Concerne : Grand-Théâtre / Dalles latérales

Grand Théâtre de Genève

Concerne : Grand Théâtre - dalle sous l'arrière scène

**CHARGES ADMISSIBLES**  
**ZONES LATÉRALES DE LA SCÈNE :**

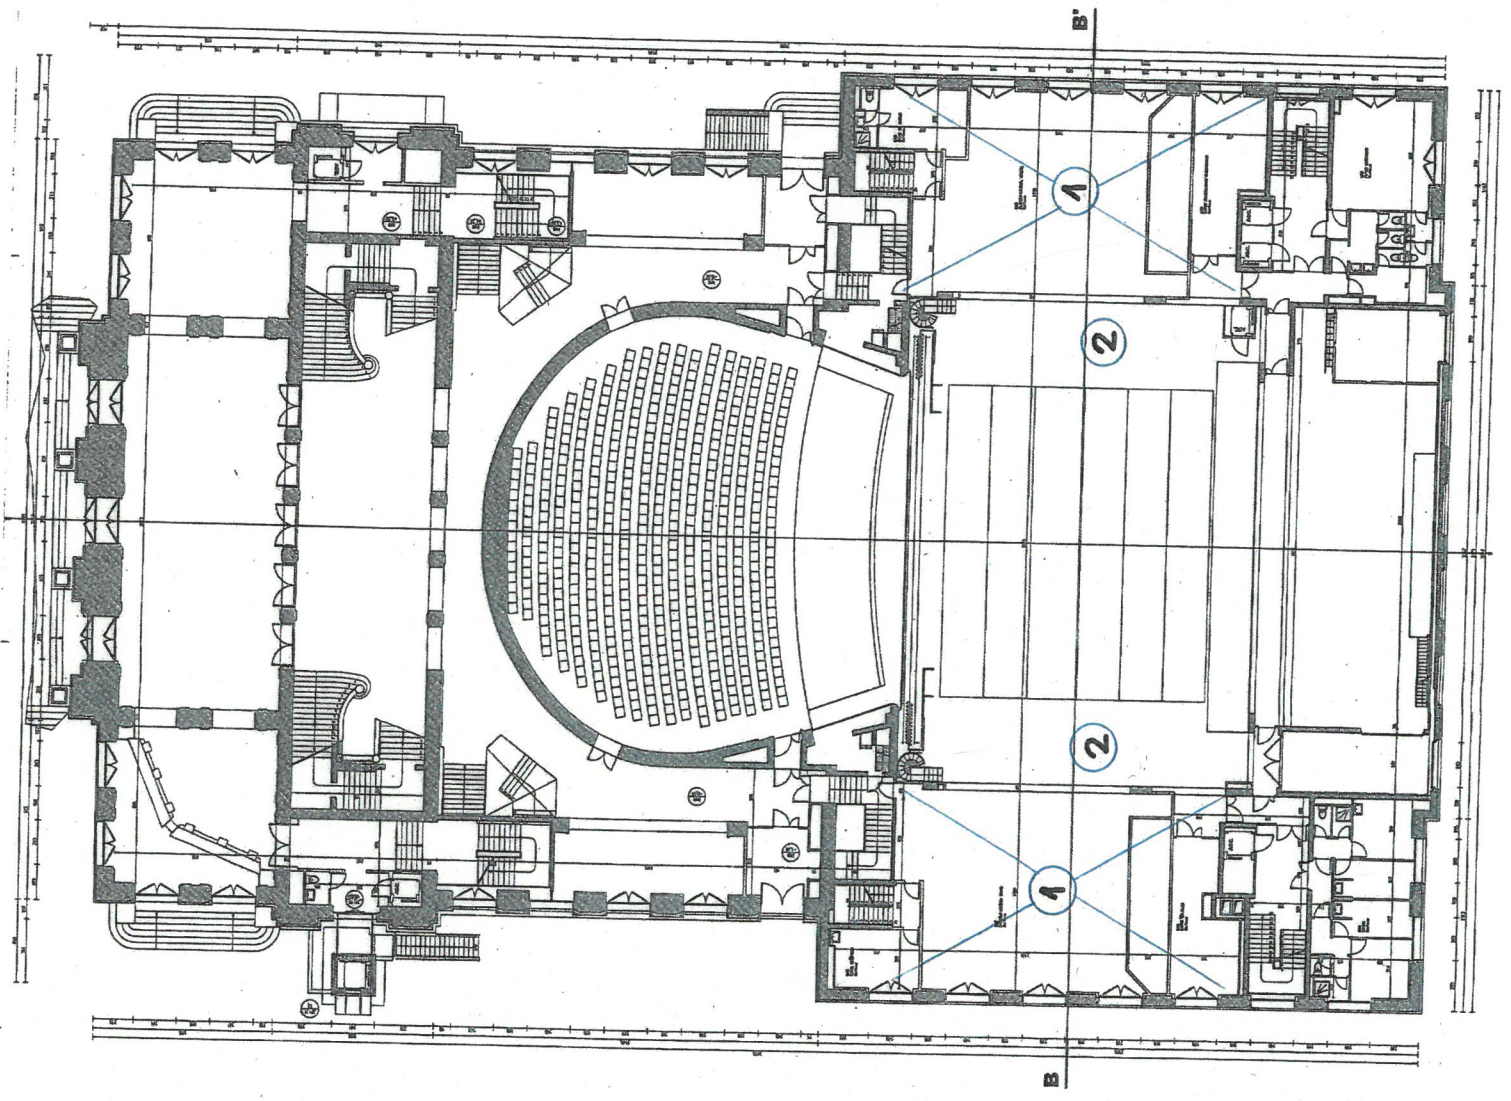
Nous avons procédé à des vérifications de la sécurité structurale de ces dalles, dont les portées varient de 4 m (zone proche de la scène) à 9 m au maximum (zone proche des façades).

En conclusion, pour des dalles de 4 m de portée, la charge utile peut atteindre  $500 \text{ kg/m}^2$  au maximum. En revanche, pour la zone périphérique, dont la portée de ces dernières peut atteindre 9 m, il ne faudrait en aucun cas dépasser une charge utile de  $250 \text{ kg/m}^2$ . Il convient de vérifier la composition exacte de la dalle au niveau des finitions et plus particulièrement l'existence ou non d'une chape sous le plancher. Dans ce cas là, ces charges utiles devraient être réduites d'autant.

D'autre part, concernant le vieillissement accéléré de ces planchers, il semble évident que ce type de revêtement n'est pas apte à supporter des engins mécaniques d'un certain poids, de type transpalette d'une tonne, par exemple.

- ZONE 1 250 kg/m<sup>2</sup> maximum
- ZONE 2 500 kg/m<sup>2</sup> "

\* PACTOUT AILLEURS = 200 kg/m²

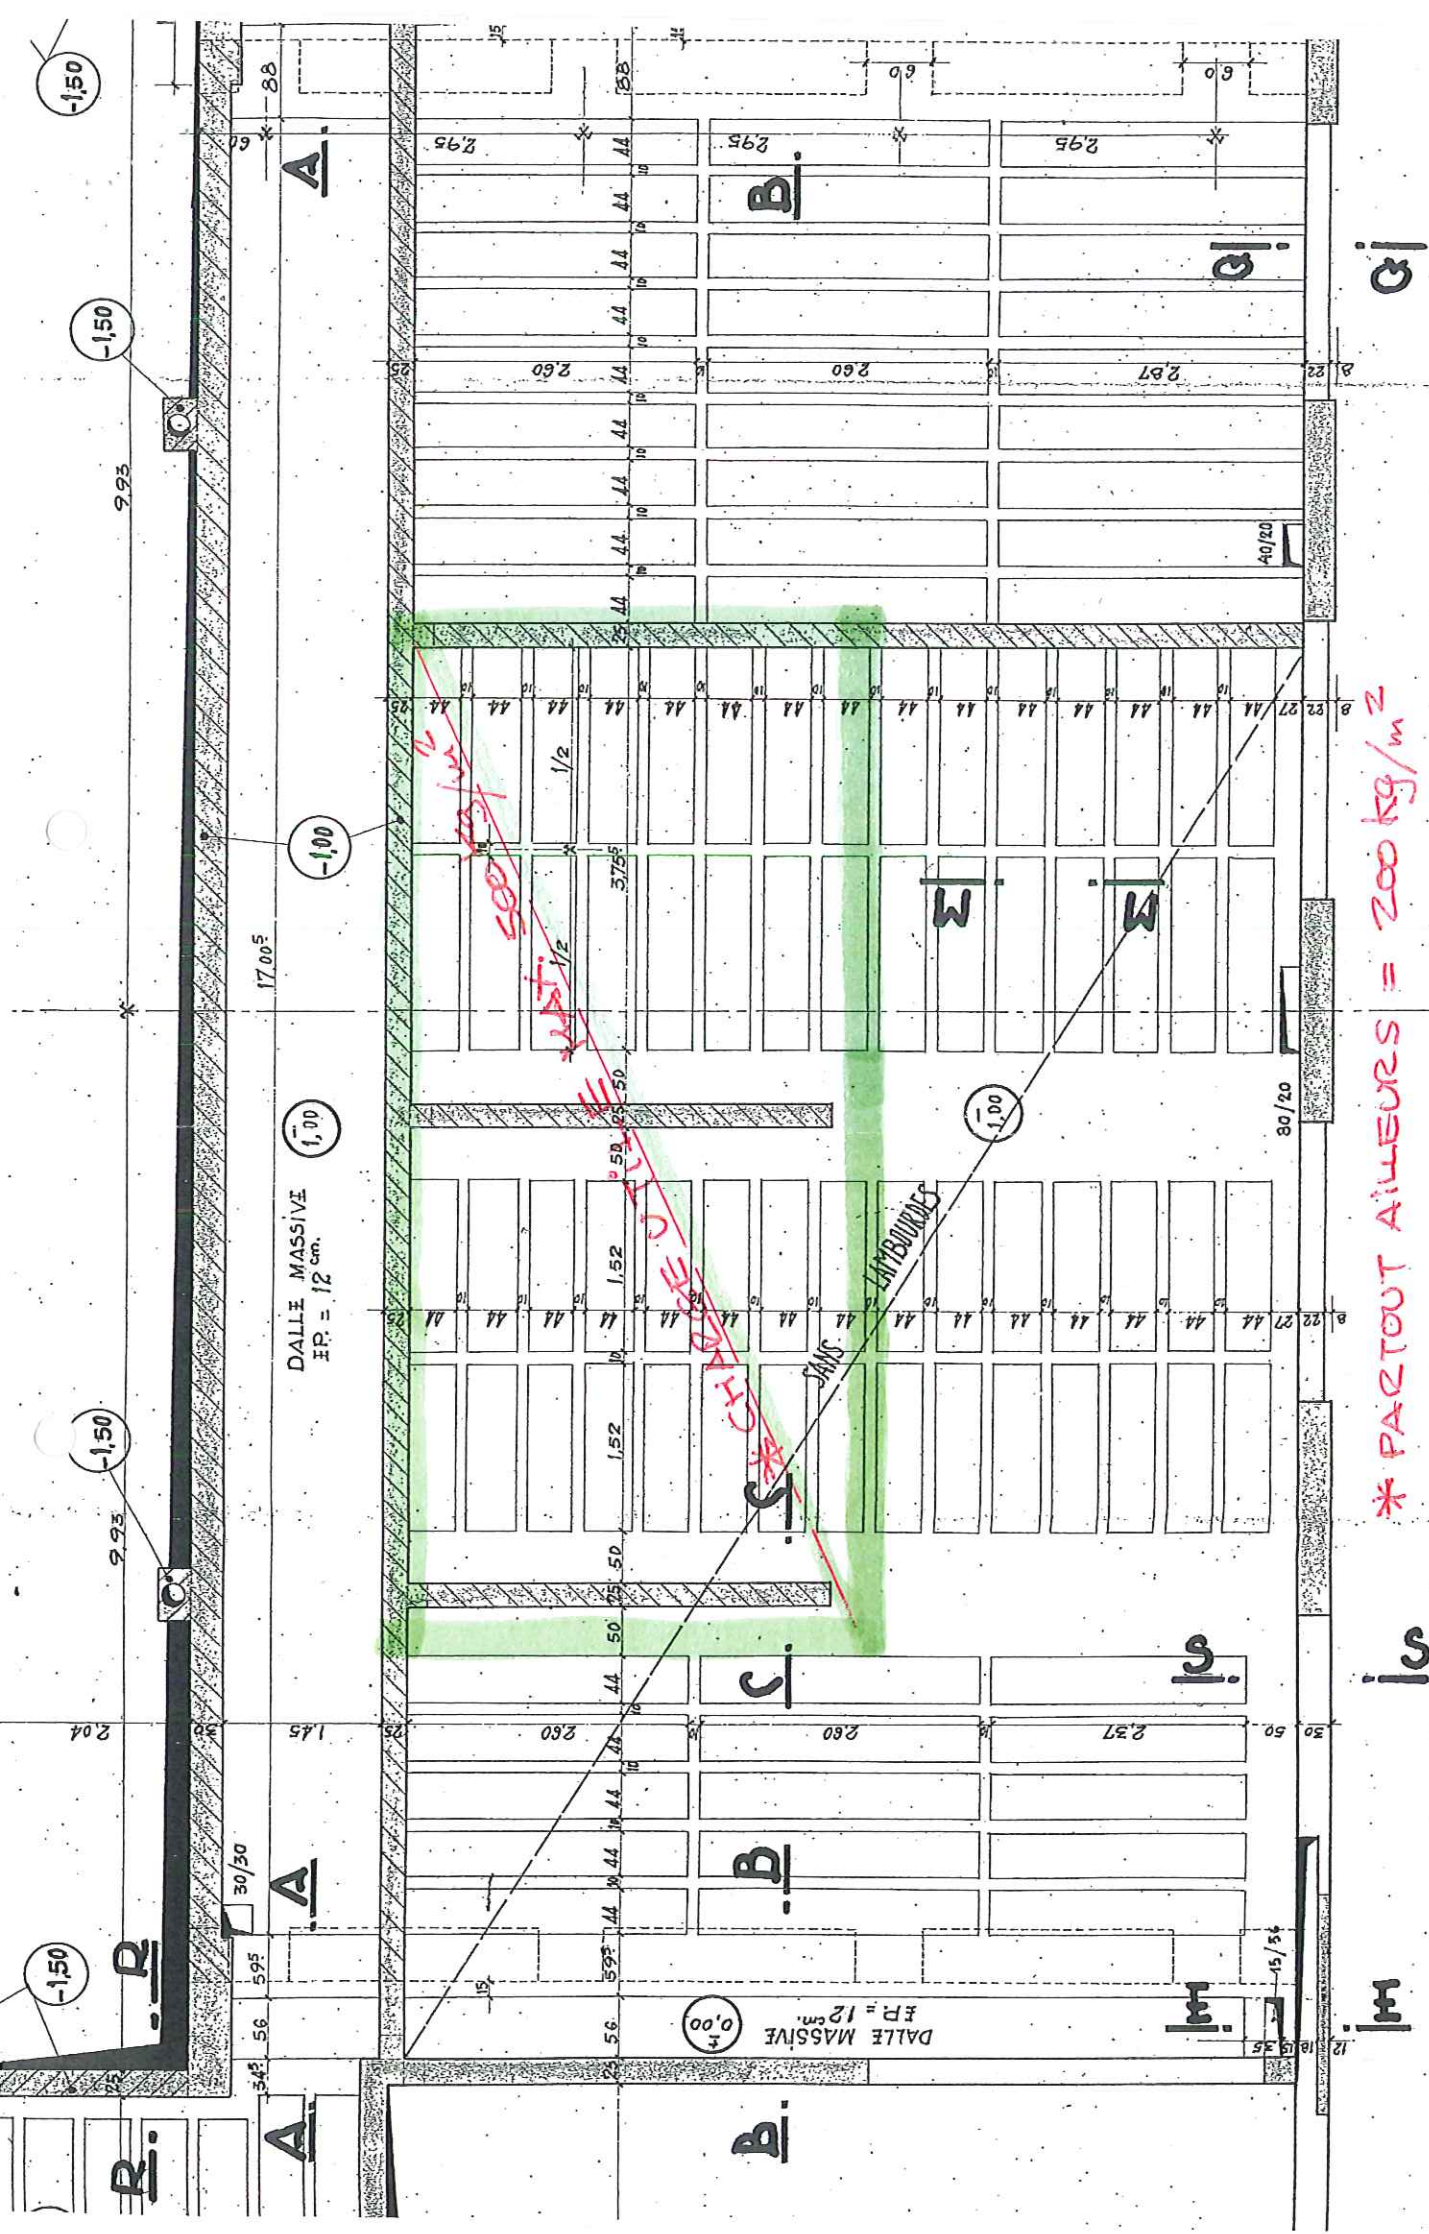
Le résultat est sans surprise : de manière générale, une charge utile de  $200 \text{ kg / m}^2$  est admise. Une exception est à noter : la partie centrale (2 travées), sur la moitié avant, est à même de supporter une charge utile de  $500 \text{ kg / m}^2$  maximum (voir plan annexé).

En ce qui concerne la couche de finition projetée, son poids devra être déduit des charges susmentionnées.

D'autre part, lors de la préparation du support, il sera impératif d'éviter "d'attaquer" la dalle de compression au vu de sa faible épaisseur (5 cm environ).

Dans le cas de charges concentrées, il sera indispensable de répartir celles-ci, par exemple à l'aide de plaques métalliques.
